Chassis L01.1L AC DVD

29PD6932/78R

Dificuldade na abertura da gaveta do módulo loader DVD

Service Information

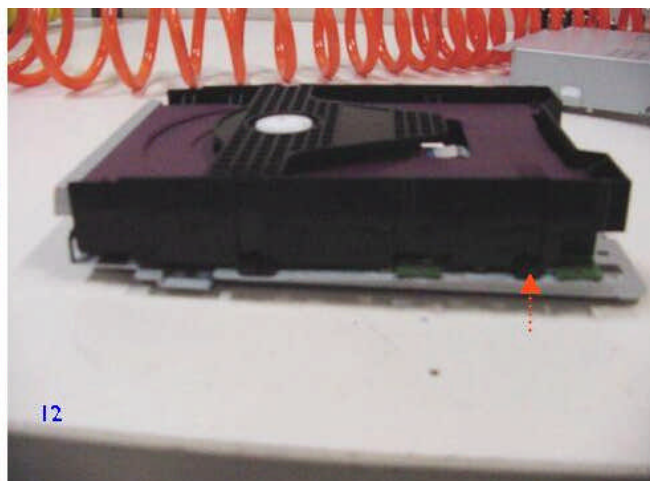
Arruela lisa 6x2,9x0,5mm incorretamente montada durante o processo de montagem do DVD Loading nas blindagens.

Retirar as arruelas montadas incorretamente e montar na posição correta. Vide figura 10

Detalhe da posição das arruelas (calço adesivo Ø 6x2,9x0,5 mm) na blindagem inferior. Vide figura 11

Este falha só pode ser corrigida remontando as duas arruelas entre o conjunto DVD e blindagens, conforme descrito na sequência das figuras abaixo.

Montar e fixar o mecanismo DVD na blindagem. A seta indica a posição do calço adesivo. Vide figura 12
